新竹縣政府工程查核代表照片表

拍攝日期：111.07.18

工程名稱：新社里民活動中心興建工程

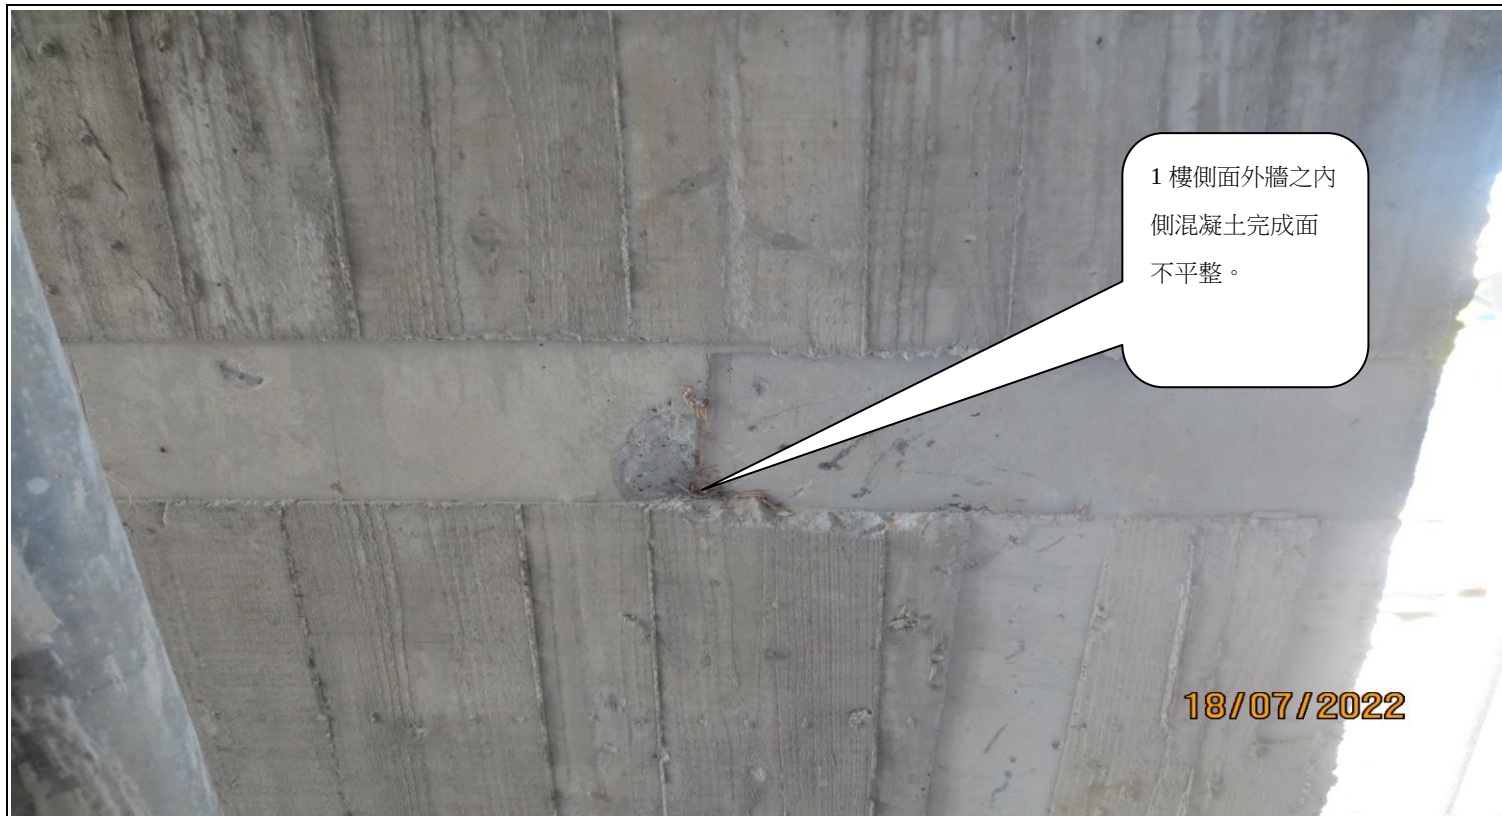
2 樓 BE 柱內雨水排管與鋼筋接觸(保護層不足)。

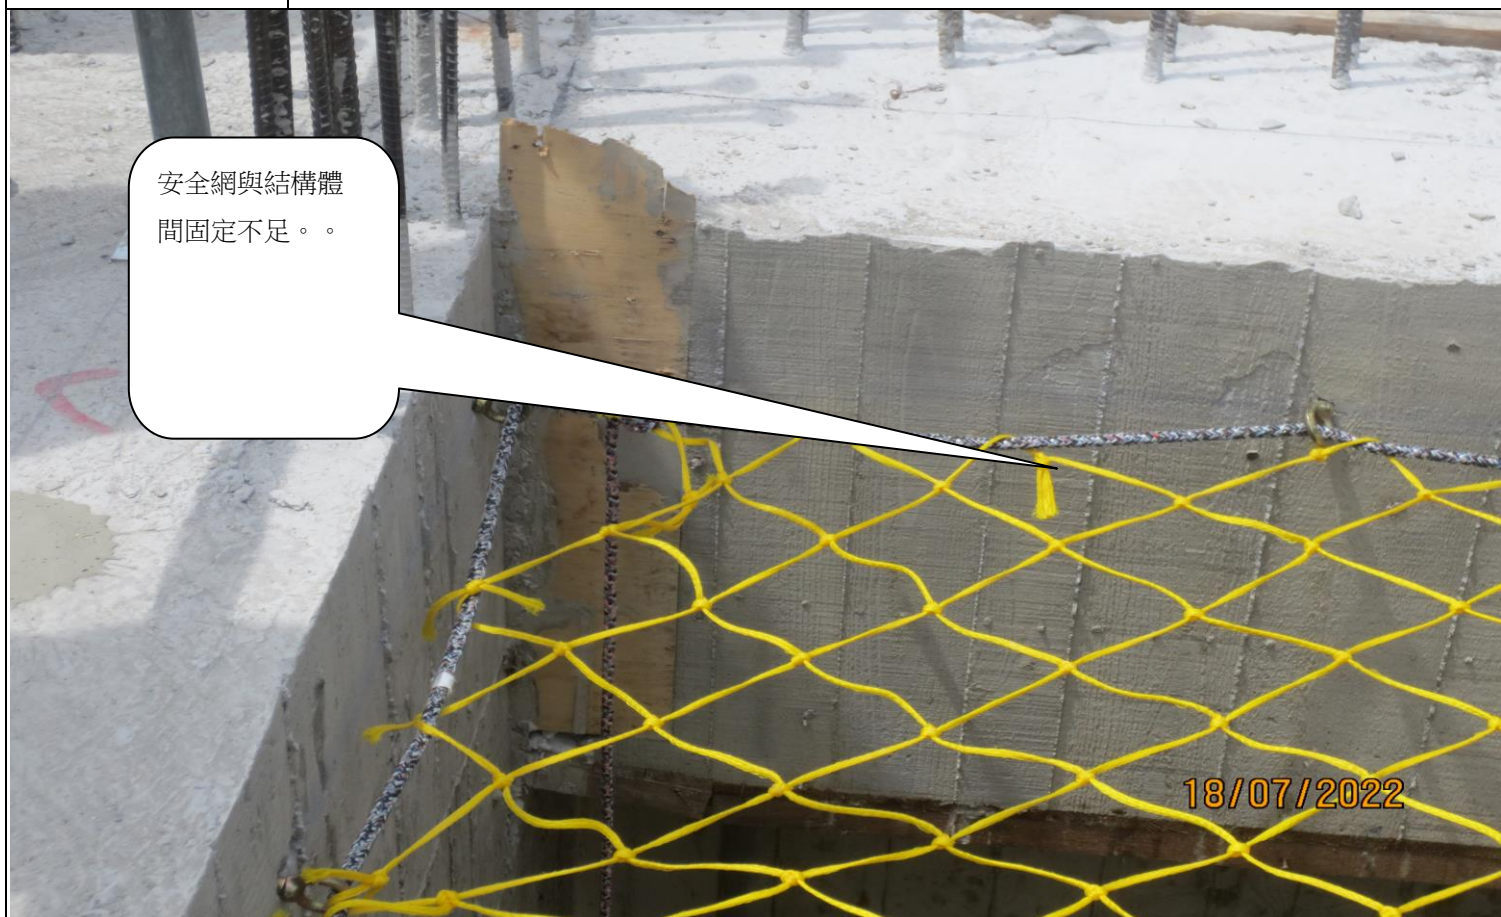
1F 側面走廊開口部，有一梁底模板支撐桿，局部懸空未固定。
